INFCIRC/1084

Comunicación de fecha 3 de mayo de 2023 recibida de la Misión Permanente del Japón ante el Organismo

Respuesta del Japón a los comentarios formulados por la República Popular China y la Federación de Rusia

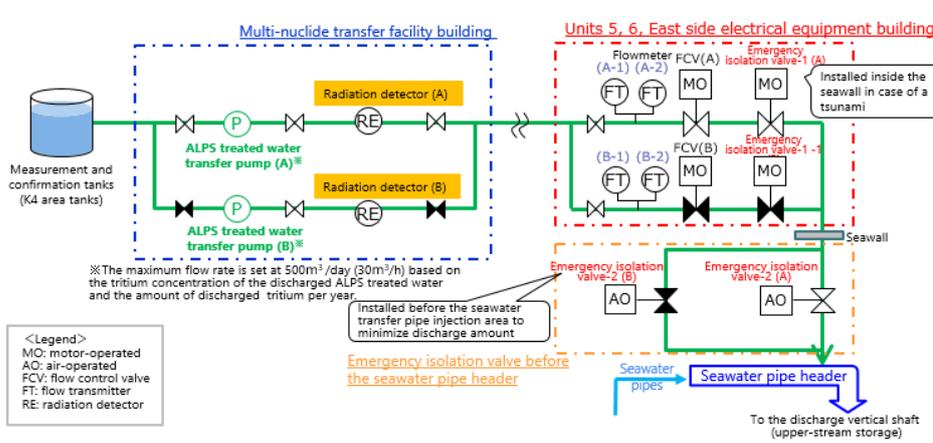
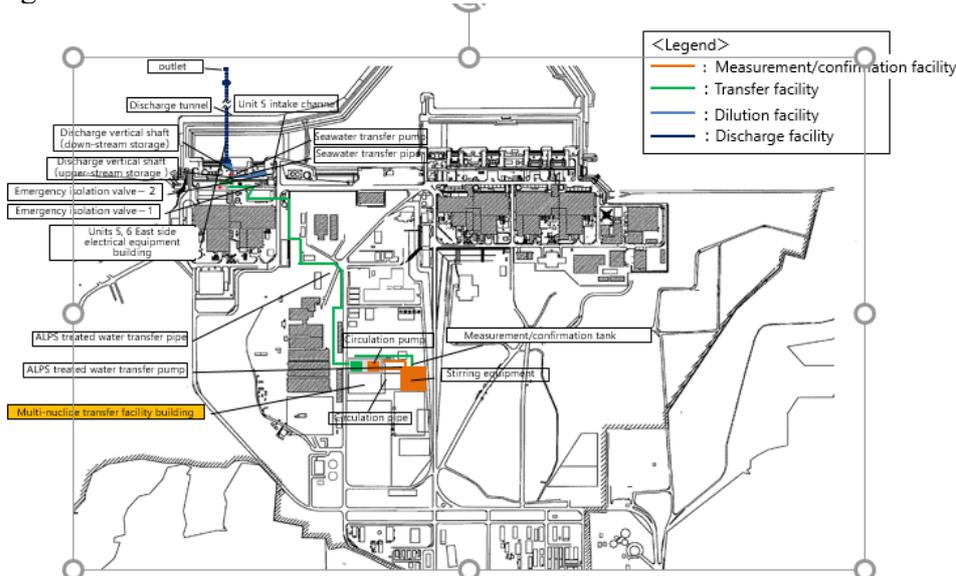
Sírvanse precisar dónde están instalados los “monitores de radiación” y proporcionar información detallada sobre su funcionamiento, en particular los umbrales de detección de la radiación. “Dispositivo de monitorización en línea” se refiere al dispositivo utilizado para la monitorización dinámica en tiempo real.

Los detectores de radiación (monitores de radiación) están instalados en el edificio de la instalación de transferencia de multinucleidos para la dilución del agua tratada mediante el ALPS (instalación de transferencia). A continuación se presentan dos figuras. En la primera se observa la ubicación de los detectores de radiación en esa instalación (resaltados en naranja). La segunda figura muestra la ubicación de la instalación de transferencia de multinucleidos dentro del edificio (también resaltada en naranja).

La figura a continuación muestra el trazado de dicho edificio.
